AKK-MOTORSPORT ry

Luokitustodistus päivitysoptiolle TM " <u>VO</u> " 60cc. MINIKART	Dok OM/MT/60
	Luokituksille: 07/M/20 05/VO/20

Merkki	TM Racing	
Valmistaja	TM Racing Spa	
Malli	60 Mini	MINI60
Voimassa	01/01/ 2017 – 31/12/ 2020	Sivuja: 6

Kuvaus päivityksestä "VO"

Alkuperäinen sylinterin aukkojen mitoitus

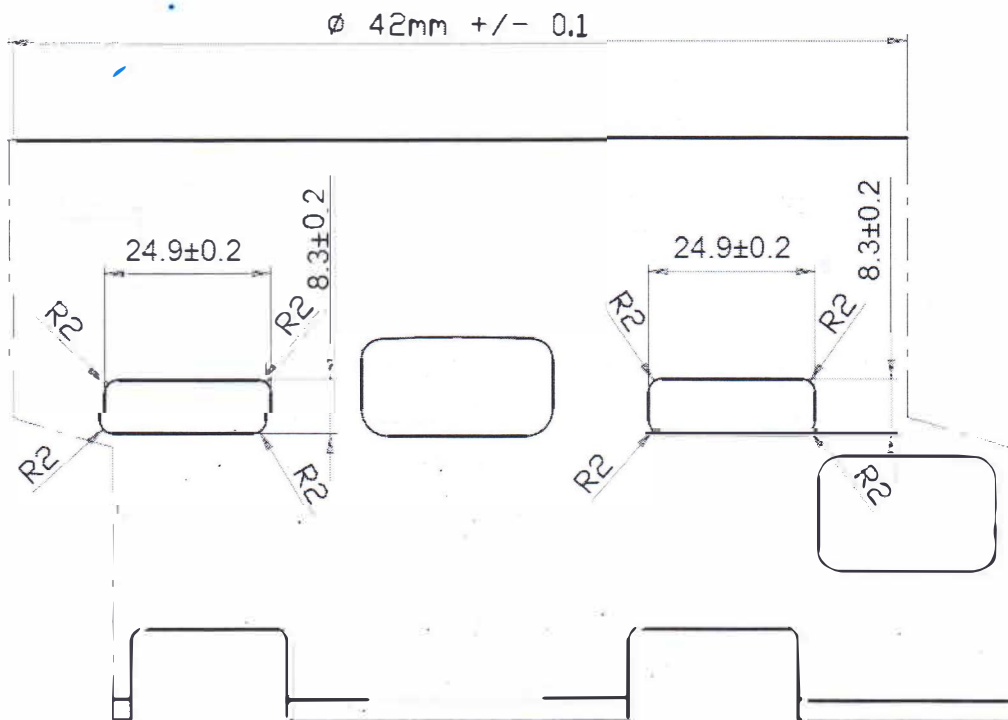
1. Sylinteri (Aukkojen mitoitukset)

Päivitetyt aukkojen mitoitukset

Alkuperäinen kampiakseli

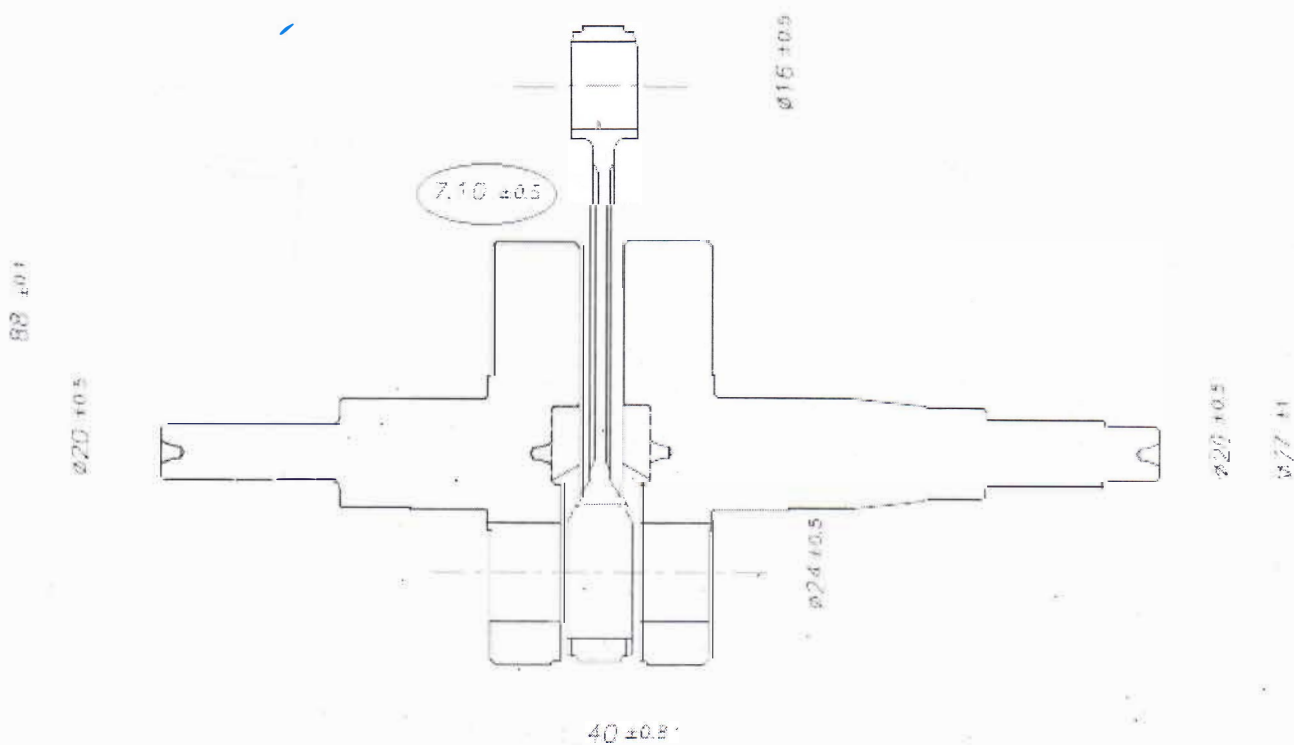
2. Kampiakseli (kokonainen)

Päivitetty kampiakseli
